Affaire: Construction du 3ème groupe scolaire à Saint Cyr
Sur Loire

LOT N°06 : MENUISERIES EXTERIEURES
BARDAGE - OCCULTATIONS

TITRE :
Synoptique Menuiseries alu/acier
Tous niveaux / RAL 7021 Mat

Carnet N° : S-01
Indice : A
Date : 25 Mai 2018

DESIGNATION: Elevation Mur rideau EM9-1 à EM9-3
Niveau R+1

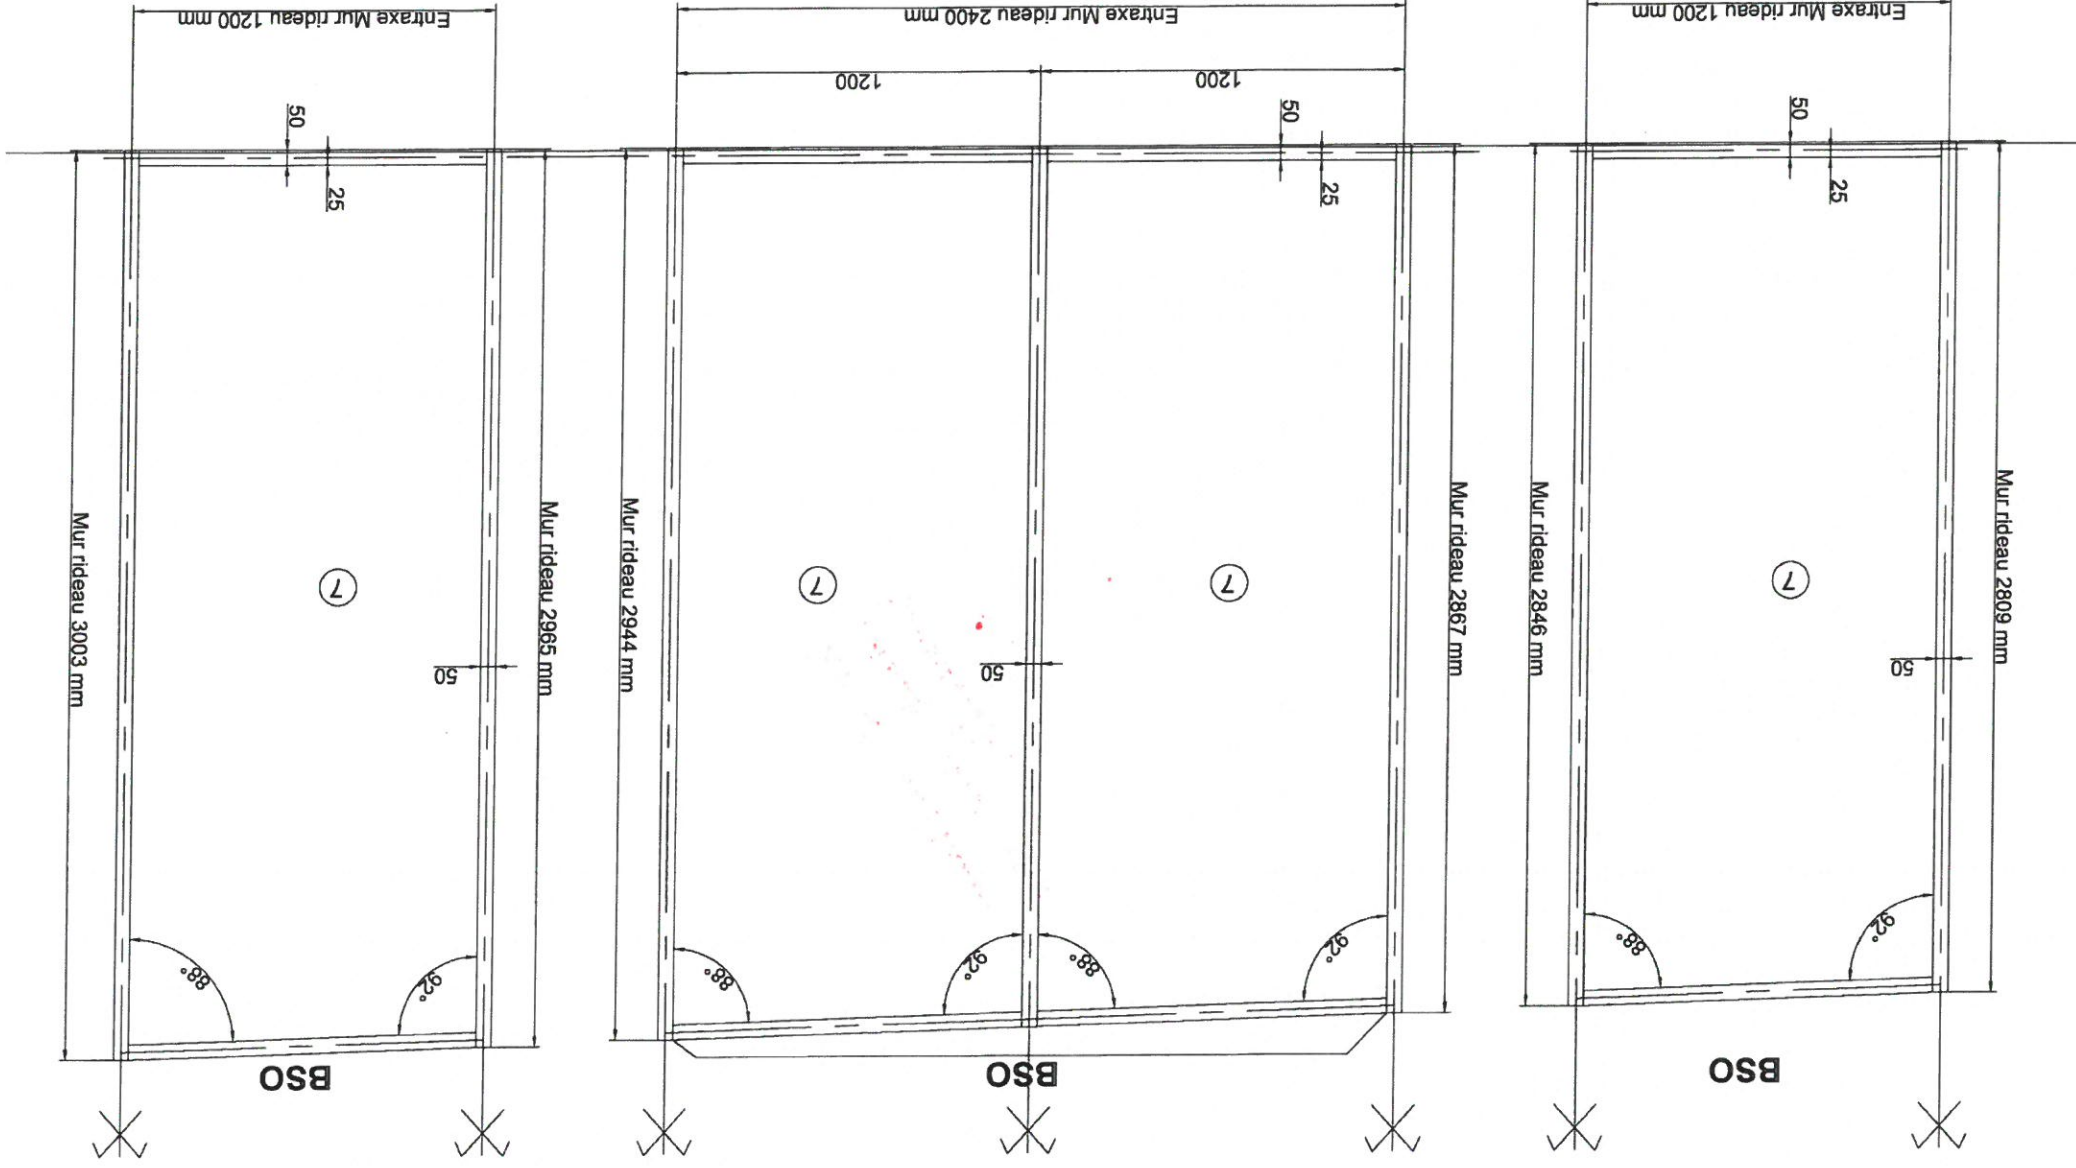
idem pg. précédente.

Cote à confirmer suivant plan de charpente

Vue de l'Extérieur
Repère EM 11
Façade Nord (niveau R+1)
Quantité 1

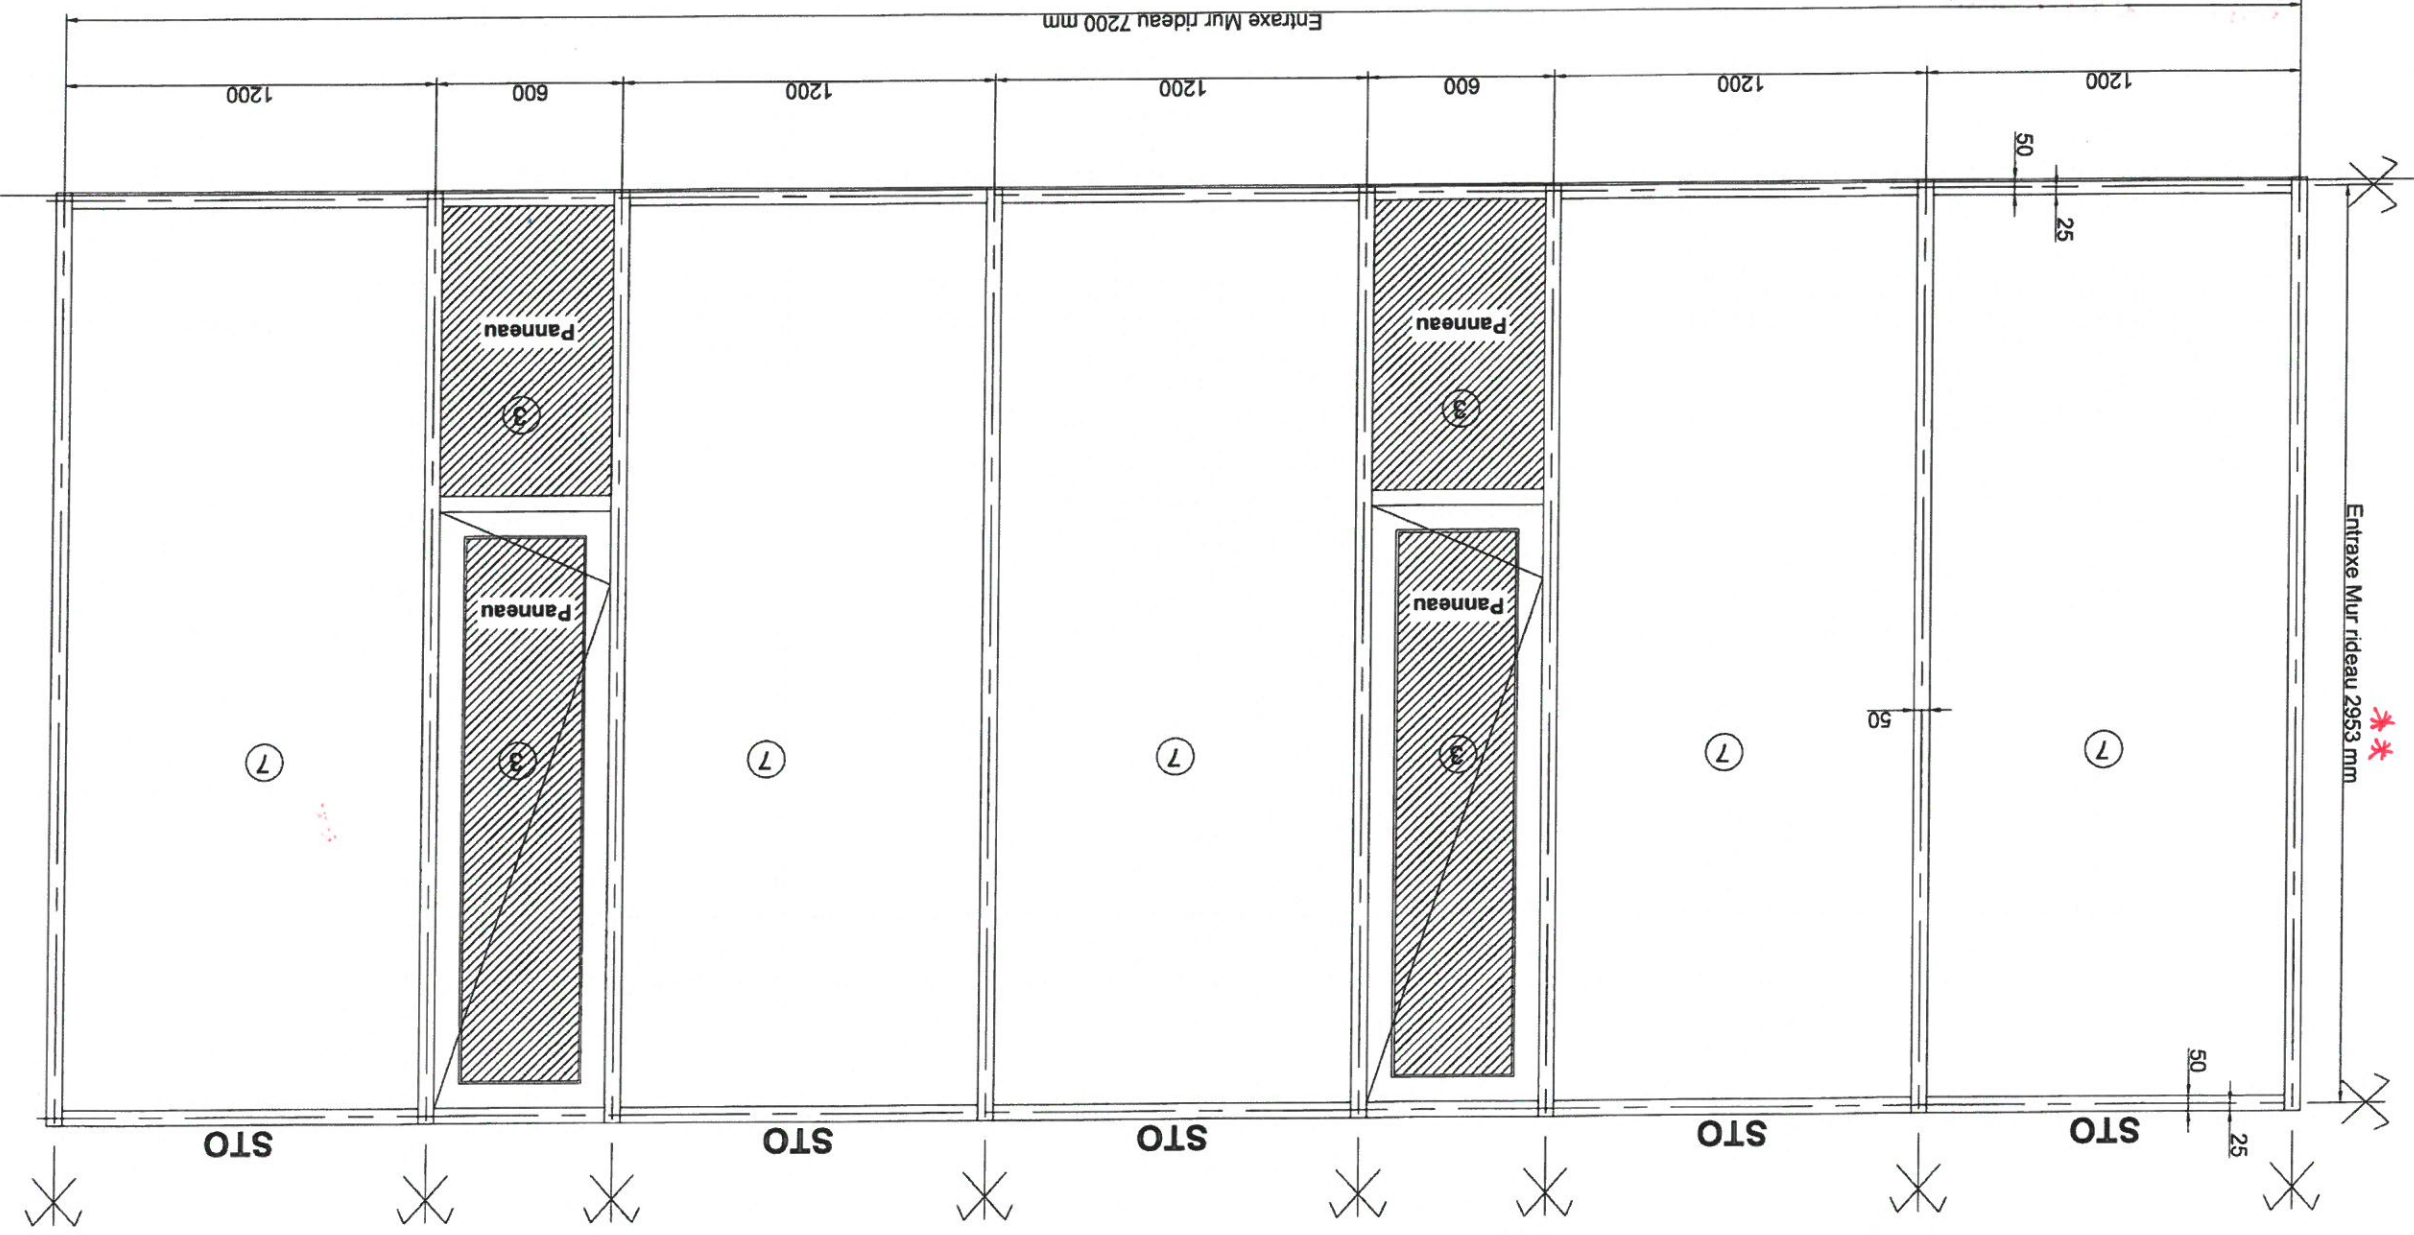
implantation ok.
sans ouverture ok.

DESIGNATION: Elevation Mur rideau EM13-1 et EM13-2

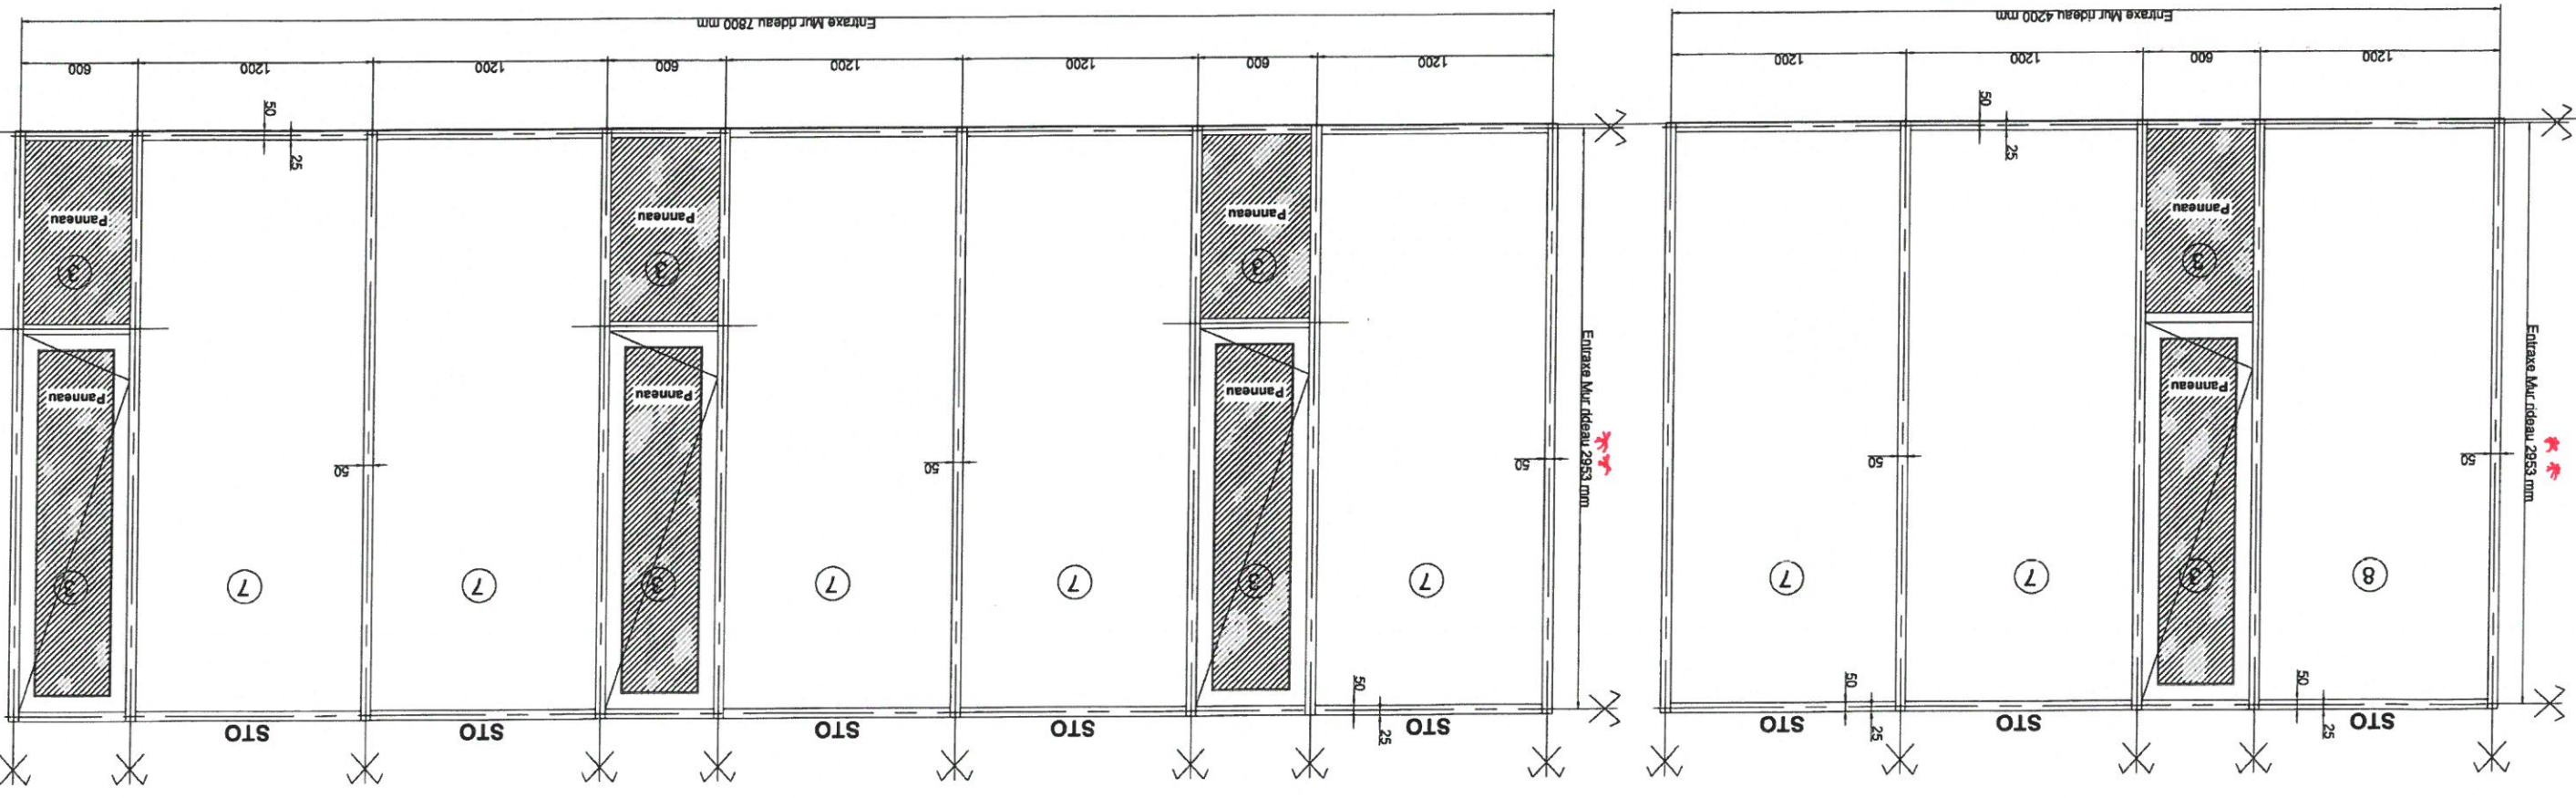
implantation
ok.
sans ouverture
ou

DESIGNATION: Elevation Mur rideau EM13-3

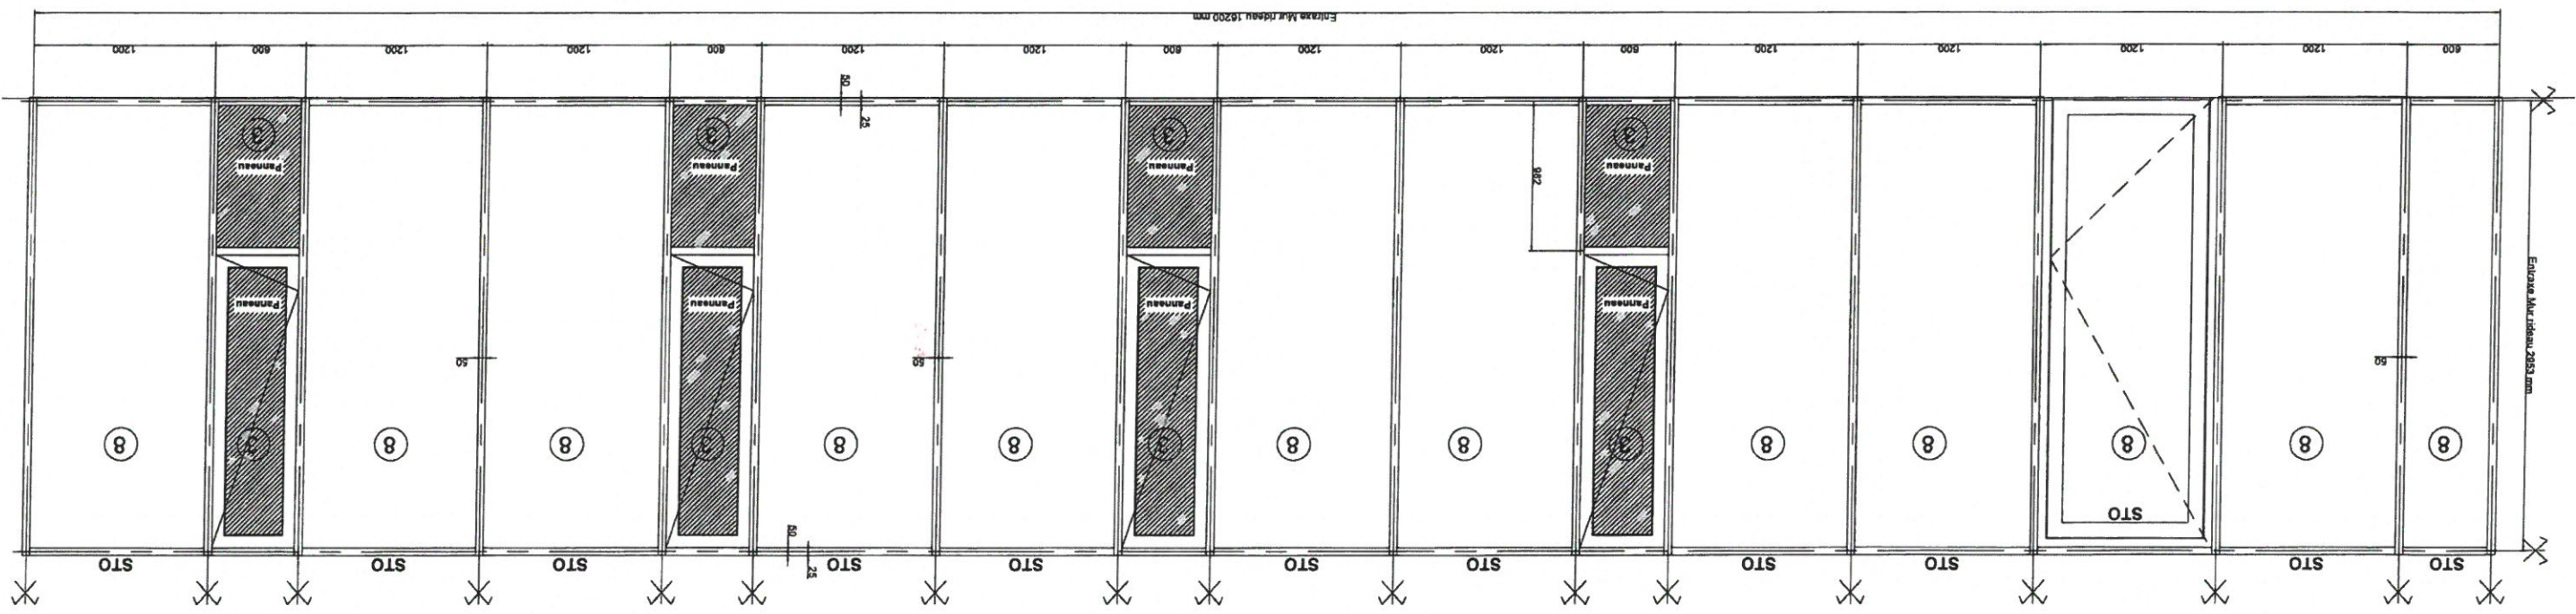
implantation ok
sens ouverture ok

Elevation Mur rideau EM14

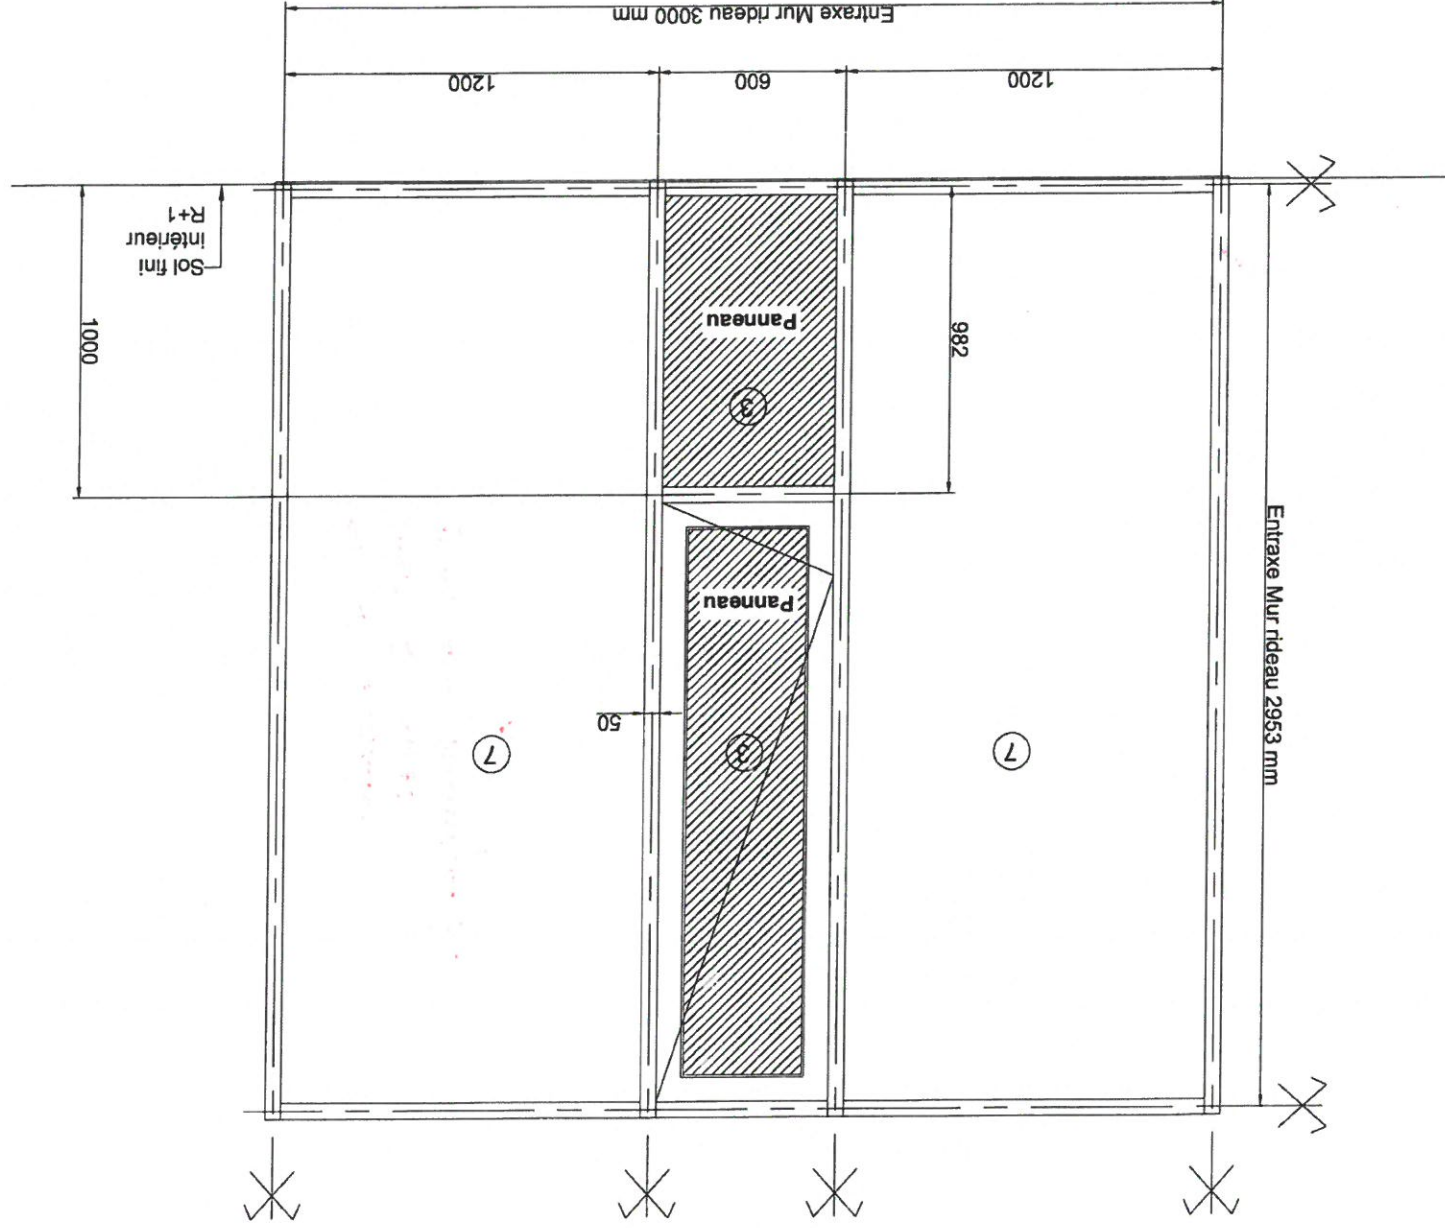
implantation ok.
sans ouverture ok.
